**VYSVĚTLENÍ A ZMĚNA ZADÁVACÍ DOKUMENTACE Č. 7
K VEŘEJNÉ ZAKÁZCE**

PARKOVACÍ DŮM NOVÝ LÍSKOVEC

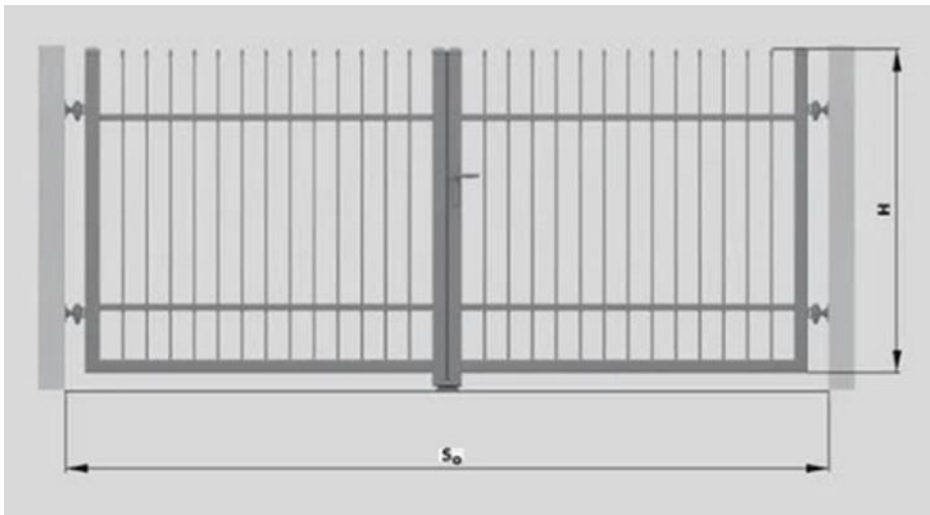
„1) Žádáme zadavatele o upřesnění informací k oplocení sběrného dvora.

Prosíme o upřesnění, jaký typ výplně brány je požadován.

Zároveň chceme upřesnit předpokládanou frekvenci otevírání a zavírání brány, podle které je nutné zvolit odpovídající sílu pohonu. Konkrétně prosíme o informaci, zda se bude brána otevírat například pouze ráno a zavírat večer, nebo zda bude během dne otevírána a zavírána opakovaně.

Dále uvádíte požadovanou výšku oplocení 2 m a nově informaci o ostnatém drátu, který však nebyl uveden ve výkazu výměr. Prosíme o upřesnění, zda má být výška pletiva 2 m + nad tím jedna řada ostnatého drátu, nebo celková výška 2 m včetně ostnatého drátu.“

Zadavatel sděluje, že požaduje standardní provedení ocelové brány s pasivací nechromovou a žárovým zinkováním typu (viz obrázek).

Předpokládaná frekvence je 3x za den otevření a zavření.

Výška pletiva je 2 m + nad tím jedna řada ostnatého drátu.

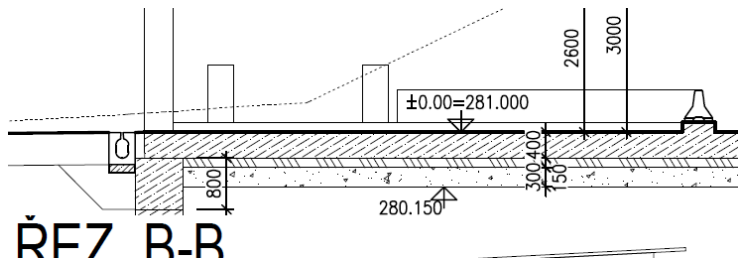
Domníváme se správně, součástí dodávky nebude odvodnění 1. PP a 1.NP parkovacího domu (voda z tajícího sněhu parkovaných vozidel)?

Dle PD není v 1.PP a 1.NP osazen odvodňovací, ani vypařovací žlab.“

Zadavatel sděluje, že dodavatel toto uvádí správně, součástí dodávky nebude odvodnění 1. PP a 1.NP parkovacího domu (voda z tajícího sněhu parkovaných vozidel).

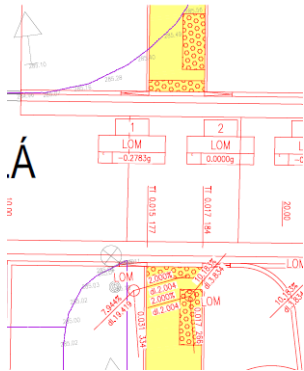
Domníváme se, že vpustí pro odvodnění 2.NP a svedení vody z vpustí do přípojky dešťové kanalizace jsou ve VV uvedeny duplicitně:

SO 199 - Parkovací dům (pol. č. 90) a SO 301 - Přípojka dešťové kanalizace (pol.č.19 a 22). Žádáme o upřesnění.

Zadavatel sděluje, že správně jsou položky v objektu SO 199. Příslušným způsobem byl upraven výkaz výměr.

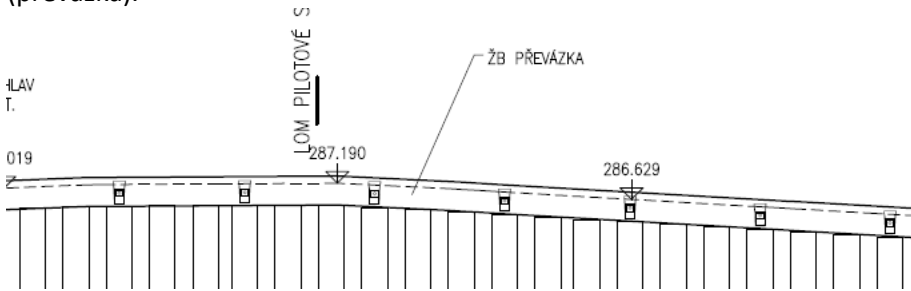
POČET KOTEV

3lanová kotva 11/6	4 ks
3lanová kotva 14/7	2 ks
4lanová kotva 15/7	14 ks „

Zadavatel sděluje, že příslušným způsobem upravil výkaz výměr.

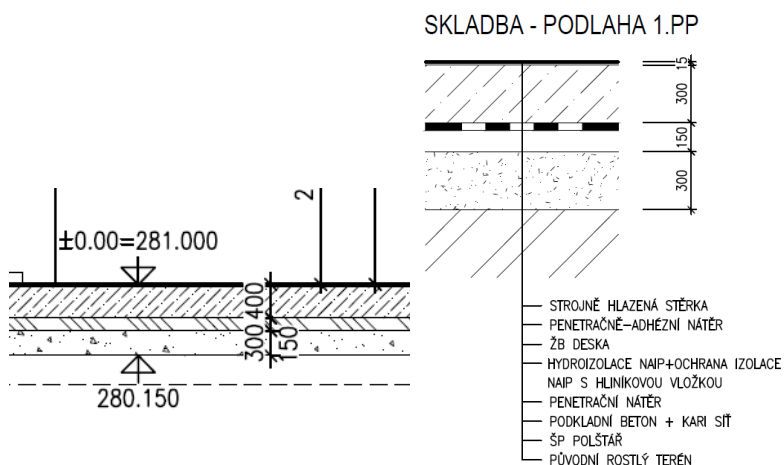
10,205

Zadavatel sděluje, že se jedná o podkladní desku na terénu, tedy pod 2.PP a části 1.PP.
